## S1C17 ファミリテクニカルマニュアル正誤表

項目 出荷形態の一部新規受付終了			
対象マニュアル	発行 No.	項目	ページ
S1C17121 テクニカルマニュアル	411790502	出荷形態	1-2
(誤)			
●出荷形態			
• TQFP14-100      12mm×12mmボディー、0.4mmピッチ			
• VFBGA7H-144    7mm×7mmボディー、0.5mmピッチ			
• ペアチップ 100μmピッチ			
(正)			
●出荷形態			
• TQFP14-100      12mm×12mmボディー、0.4mmピッチ			
• VFBGA7H-144    7mm×7mmボディー、0.5mmピッチ    #1			
• ペアチップ 100μmピッチ			
#1 : VFBGA7H-144 は新規受付終了

項目 基本外部結線図		
対象マニュアル	発行 No.	項目番号
S1C17705	411706500	P26-1
S1C17711	411905500	P26-1
S1C17121	411790500	P29-1
S1C17601	411806000	P29-1
S1C17611	411882200	P29-1
S1C17621/602/622/604/624	411914800	P30-1
<b>P26-1(S1C17705)</b>		
(誤)

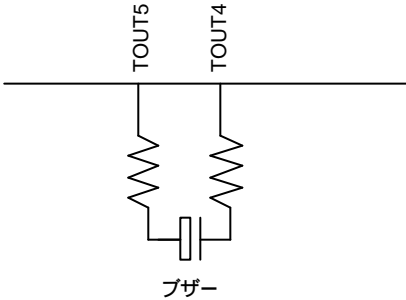
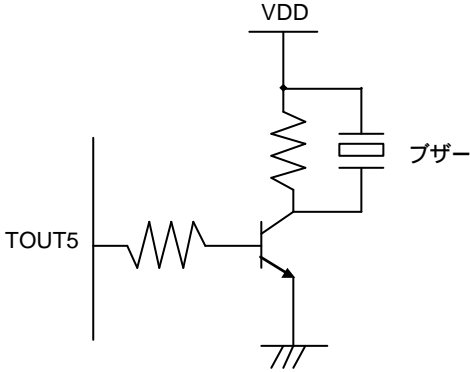
(正)

**P26-1(S1C17711)**

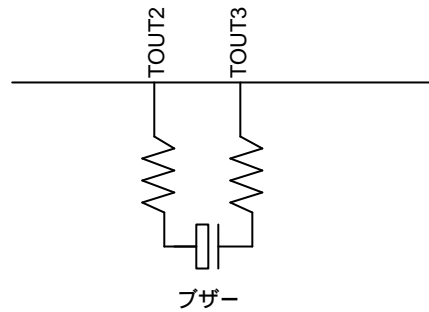
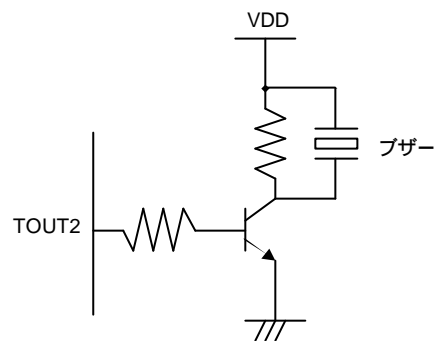
(誤)

(正)

**P29-1(S1C17121, S1C17601, S1C17611)**

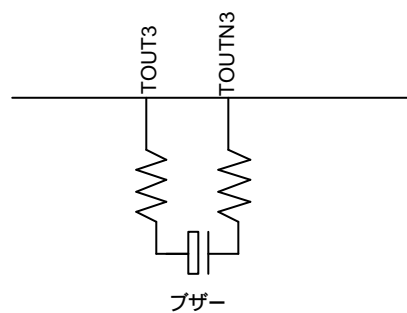
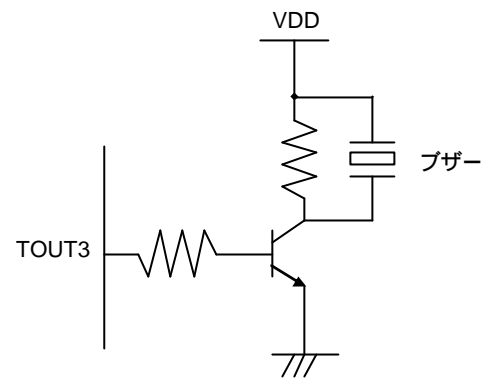
(誤)

(正)

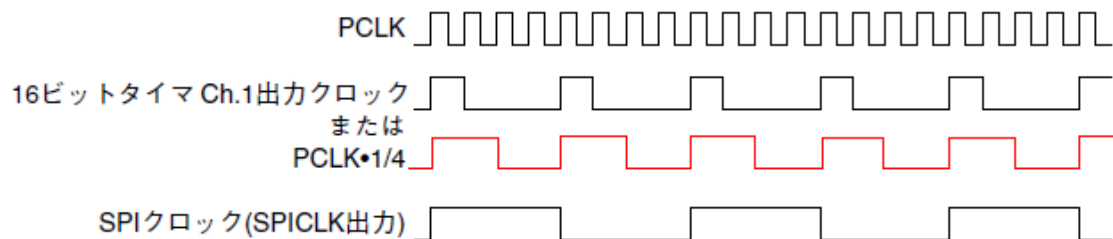
項目 SPI クロックについて		
対象マニュアル	発行 No.	項目番号
S1C17121	411790500	P19-3
S1C17702	411602400	P19-3
S1C17003	411635001	P19-3
S1C17601	411806000	P19-3
S1C17705	411706500	P15-2
S1C17621/S1C17602/S1C17622/ S1C17604/S1C17624	411914800	P19-3
<b>P19-3(S1C17121,S1C17702,S1C17003,S1C17601)</b>		
<p>(誤)</p> <p>マスターモードの SPI は、16 ビットタイマ Ch.1 が出力するクロックまたは <math>PCLK \cdot 1/4</math> のクロックを SPI クロックとして使用します。このクロックはシフトレジスタを駆動すると共に、SPICLK 端子からスレーブデバイスへ出力されます。</p> <p>16 ビットタイマ Ch.1 出力クロックと <math>PCLK \cdot 1/4</math> クロックのどちらを使用するかについては MCLK (D9/SPI_CTL レジスタ) で選択します。MCLK を 1 に設定すると 16 ビットタイマ Ch.1 出力クロック、0 に設定すると <math>PCLK \cdot 1/4</math> クロックが選択されます。</p> <p>*MCLK: SPI Clock Source Select Bit in the SPI Control (SPI_CTL) Register (D9/0x4326)</p> <p>16 ビットタイマ Ch.1 を使用すると、転送レートをプログラマブルに設定できます。16 ビットタイマの制御については、”11 16 ビットタイマ(T16)”を参照してください。</p> <div style="text-align: center;"> <p>PCLK</p> <p>16ビットタイマ Ch.1出力クロック または PCLK・1/4</p> <p>SPIクロック(SPICLK出力)</p> </div>

マスターモードの SPI は、16 ビットタイマ Ch.1 が出力するクロックまたは  $PCLK \cdot 1/4$  のクロックを **SPI クロックとして使用します使用して SPI クロックを生成します**。このクロックはシフトレジスタを駆動すると共に、SPICLK 端子からスレーブデバイスへ出力されます。

16 ビットタイマ Ch.1 出力クロックと  $PCLK \cdot 1/4$  クロックのどちらを使用するかについては MCLK (D9/SPI\_CTL レジスタ) で選択します。MCLK を 1 に設定すると 16 ビットタイマ Ch.1 出力クロック、0 に設定すると  $PCLK \cdot 1/4$  クロックが選択されます。

図15.3.1 マスタモードのSPIクロック

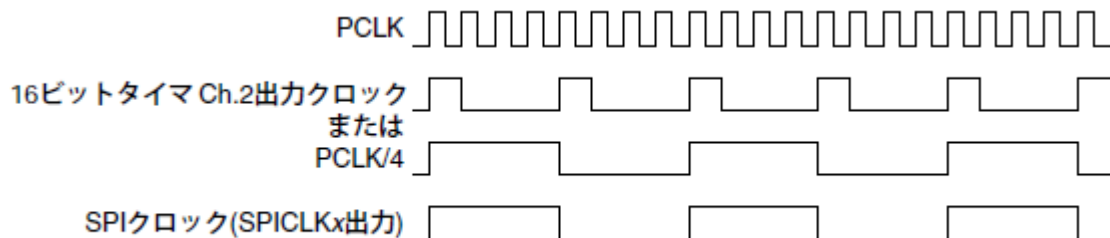
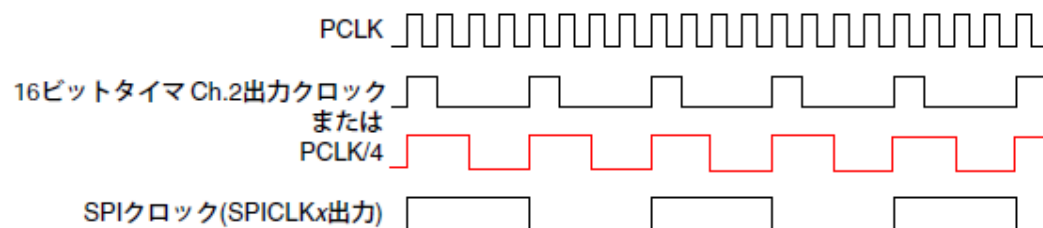
マスターモードの SPI は、16 ビットタイマ Ch.2 が出力するクロックまたは  $PCLK/4$  のクロックを SPI クロックとして使用します。このクロックはシフトレジスタを駆動すると共に、SPICLK 端子からスレーブデバイスへ出力されます。

16 ビットタイマ Ch.2 出力クロックと  $PCLK/4$  クロックのどちらを使用するかについては MCLK (D9/SPI\_CTLx レジスタ) で選択します。MCLK を 1 に設定すると 16 ビットタイマ Ch.2 出力クロック、0 に設定すると  $PCLK/4$  クロックが選択されます。

マスターモードの SPI は、16 ビットタイマ Ch.2 が出力するクロックまたは PCLK/4 のクロックを **SPI クロック**として使用します使用して **SPI クロック**を生成します。このクロックはシフトレジスタを駆動すると共に、SPICLK 端子からスレーブデバイスへ出力されます。

16 ビットタイマ Ch.2 出力クロックと PCLK/4 クロックのどちらを使用するかについては MCLK (D9/SPI\_CTLx レジスタ) で選択します。MCLK を 1 に設定すると 16 ビットタイマ Ch.2 出力クロック、0 に設定すると PCLK/4 クロックが選択されます。

#### P19-3(S1C17621/S1C17602/S1C17622/S1C17604/S1C17624)

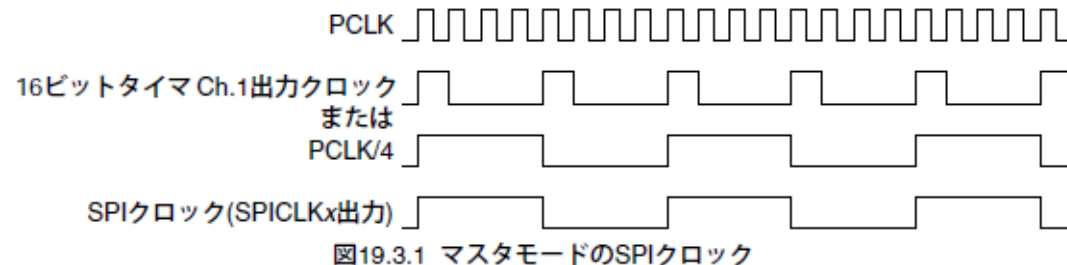
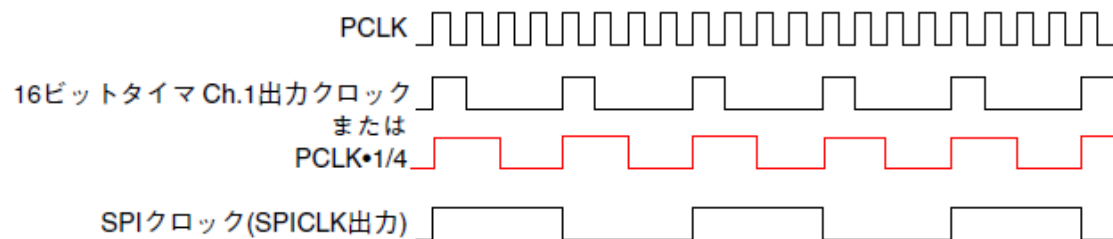
(誤)

(正)
